**AVIS RELATIF À LA PROTECTION
CONTRE LES EVENTUELS EFFETS NOCIFS ET NUISANCES
PROVOQUÉS PAR LES RAYONNEMENTS NON IONISANTS
GÉNÉRÉS PAR DES ANTENNES ÉMETTRICES STATIONNAIRES**

Commune : WAREMME - Exploitant : ORANGE

Référence exploitant : 426L1_2 / 32426L1_2 / 42426L1_2 / 52426L1_2

Rapport n° 690 / 2025

Figure 1 : Vue en plan des lieux de séjour et des points de contrôle

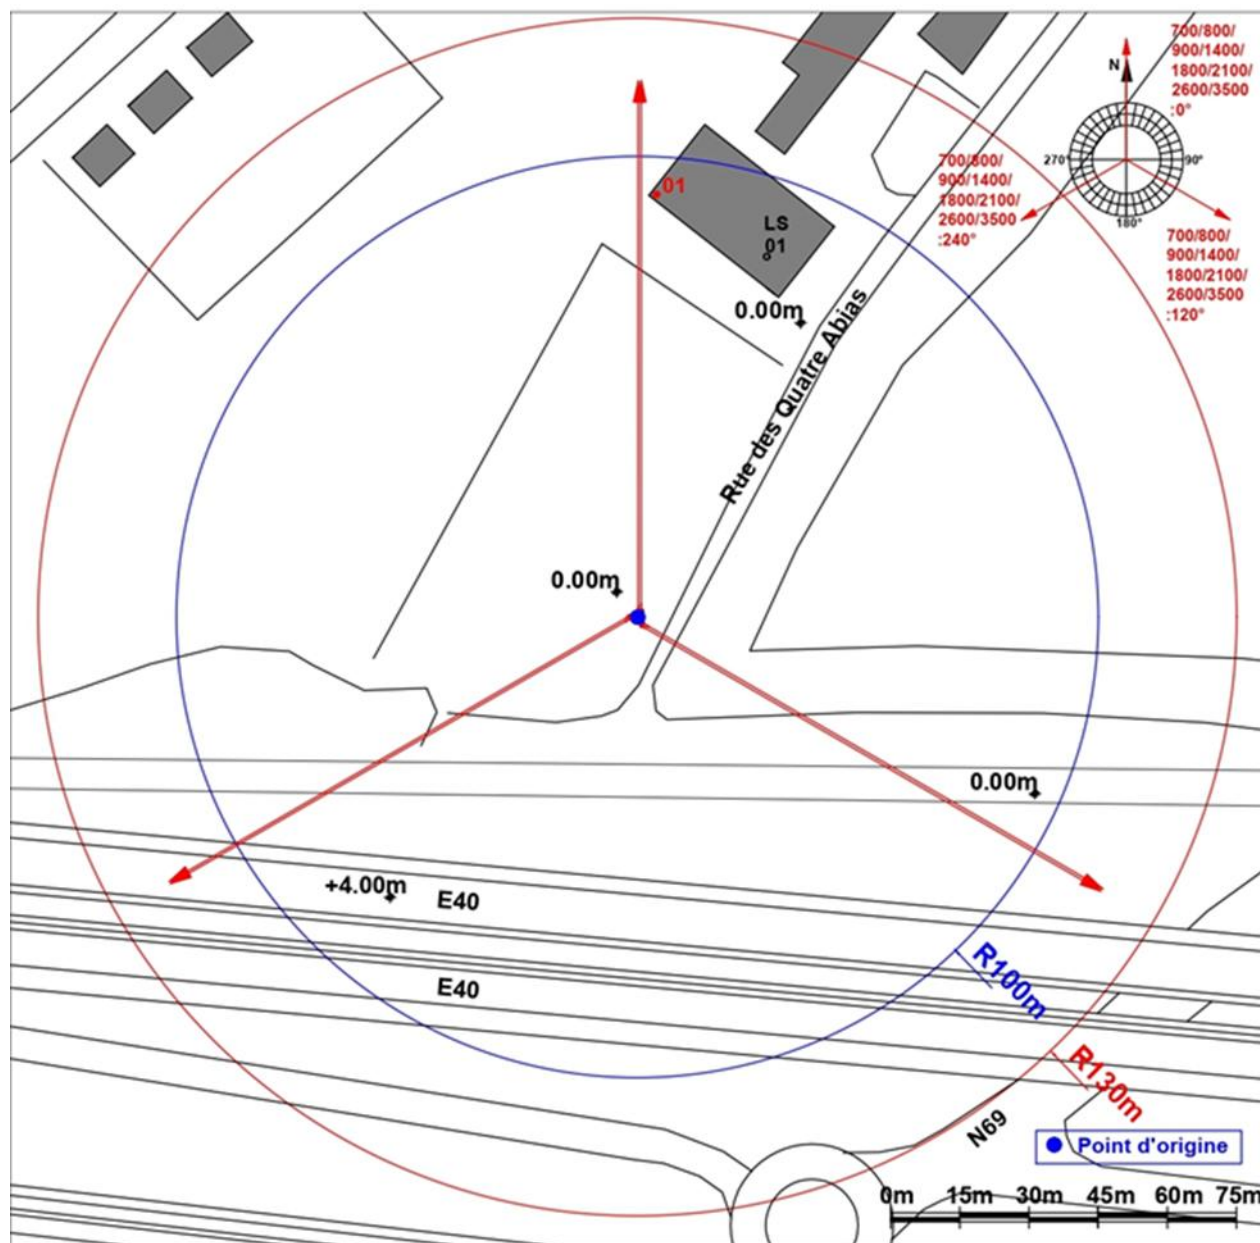
- le numéro du point de contrôle repris sur un des plans de la figure 1;
- le numéro du LS dans lequel se trouve le point de contrôle de la 1^{ère} colonne ;
- l'atténuation d'obstacle prise en compte pour le calcul de l'indice d'exposition dans le LS ;
- le résultat du calcul de l'indice d'exposition.

N° point de contrôle	LS	Atténuation (dB)	Indice d'exposition relatif à la limite par installation IE_i
1	LS01	3,0	0,435

En ce qui concerne les antennes de l'installation mentionnées dans le tableau 1, la distance maximale à laquelle la limite pourrait être atteinte, à l'extérieur, est égale à 100,1 m. S'il n'y a pas de LS à une distance inférieure, les antennes respectent forcément la limite d'immission.

Dans le cas des LS situés à l'intérieur des bâtiments, une atténuation d'obstacle est prise en compte et il en résulte que la distance maximale à laquelle la limite pourrait être atteinte se réduit à 71,4 m.
